## Saksframlegg

Utvalg	Utvalgssak	Møtedato
Formannskap	17/22	22.03.2022

### **Vedtak om offentlig ettersyn. Detaljreguleringsplan Nexans, planid 2021001**

Figur 1 bygninger. 62 er pumpestasjon/vannbasseng for sprinkelanlegg. Retur av vannet sendes ut i Saltdalselva ledning merket rød trekant.

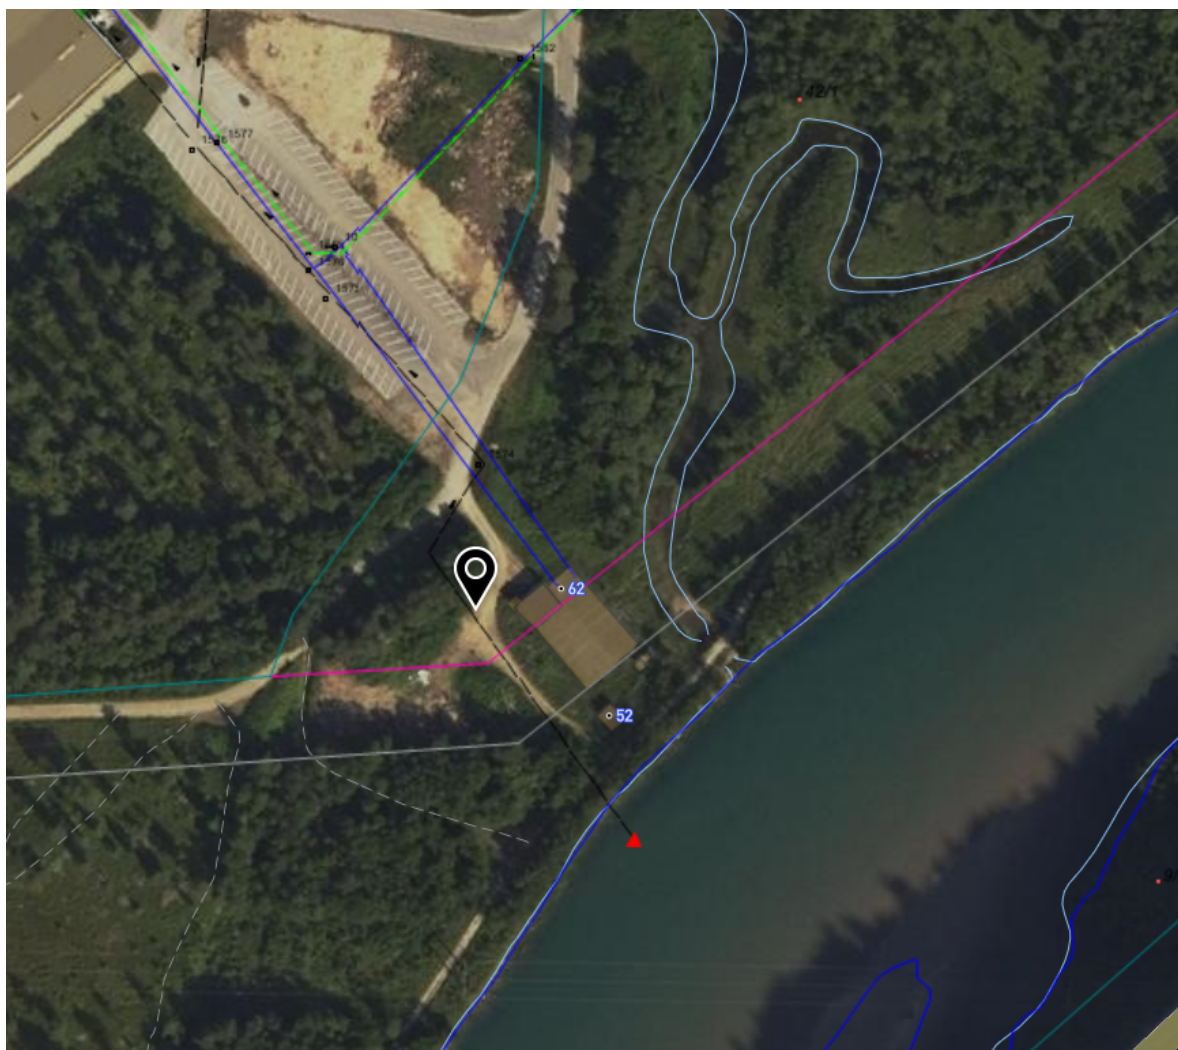
Nedre del av Saltdalselva har vannforekomstID 163-13-R. Undersøkelser viser at den økologiske tilstanden er dårlig. Utslipp fra industri kan få konsekvenser for vannmiljøet i den nedre delen av Saltdalselva.

Kommunen har gjennomgått faktaark og biologisk klassifiseringsdata for vannforekomst 163-13-R. Påvirkning i all hovedsak fra jordbruk og avløp (rapport 1988), påvirkningsfaktor på laks fra sikringsanlegg i elv viser stor grad av påvirkning.

Tiltakshaver utarbeider egen vann- og avløpsplan for området. Nedenfor vises flyfoto med nummererte bygninger 62 og 52 og forklaring på bruk av vann i forbindelse med eksisterende produksjonen på Nexans.

Tiltakshaver planlegger for egen overvannsledning tilknyttet bygningen på 2.000 m<sup>2</sup>. Denne koples på samme vannledning som fører det brukte kjølevannet ut i Saltdalselva etter å ha gjenbrukt dette flere ganger i innendørs basseng.

Basert på denne informasjonen anser kommunen at vannkvaliteten på vannforekomst 163-13-R ikke får redusert vannkvalitet som følge av utslipp av takvann. Kommunen konkluderer med at Vannforskriften § 12 ikke gjør seg gjeldende. Dersom det benyttes annen overvannsløsning enn føring ut i elv er dette svært positivt.
